Předmětem posuzování vlivů na životní prostředí podle zákona č. 100/2001 Sb., v platném znění (dále jen „zákon EIA“) je záměr „Pokračování těžby v lomu Mrač“ Č.J. 161777/2025/KUSK, kód záměru STC2730.

Podatel tímto podle § 8 odst. 3 zákona EIA v zákonem stanovené lhůtě 30 dnů, počítané ode dne zveřejnění informace o dokumentaci na úřední desce krajského úřadu, tj. do 9. 1. 2026, podává ke zveřejněné dokumentaci následující vyjádření.

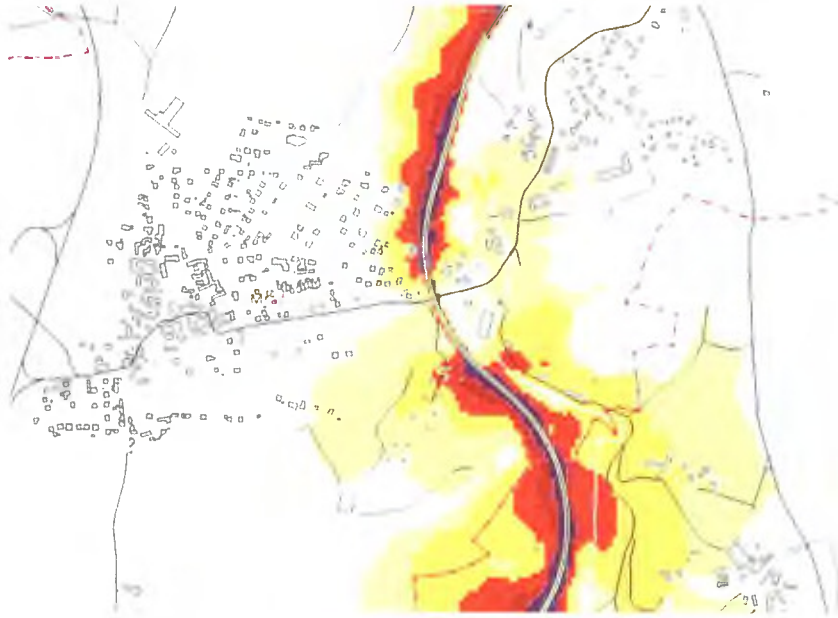
Jednoznačně kvantifikovat požadavek na zábor PUPFL a vyhodnotit jeho vlivy.

Vypořádání: Zábor PUPFL a jeho vyhodnocení je uveden v textu dokumentace v kapitole B.II. a v kapitole D.I.
